RESOLUCIÓN No.

POR MEDIO DE LA CUAL SE OTORGA UN PERMISO DE VERTIMIENTOS Y SE ADOPTAN OTRAS DETERMINACIONES

LA DIRECTORA DE LA REGIONAL VALLES DE SAN NICOLÁS DE LA CORPORACIÓN AUTÓNOMA REGIONAL DE LAS CUENCAS DE LOS RÍOS NEGRO Y NARE, CORNARE.

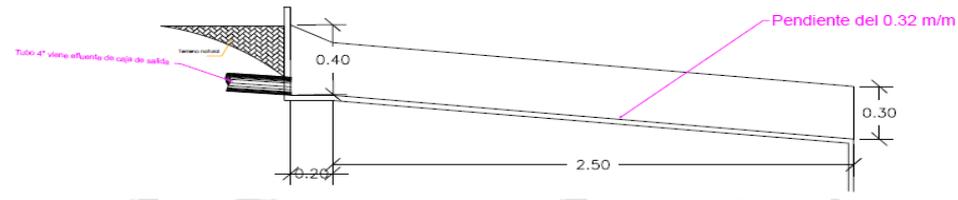
Parágrafo 1°: El sistema de tratamiento de agua residuales **STAR** deberá contar con las estructuras que permitan el aforo y toma de muestras.

Parágrafo 2°. Se sugiere implementar Tratamiento preliminar o pretratamiento en el Sistema de Tratamiento de Aguas Residuales, con el fin de cumplir con la normativa aplicable.

Parágrafo 3°. El sistema de tratamiento deberá contar con las respectivas cajas de inspección
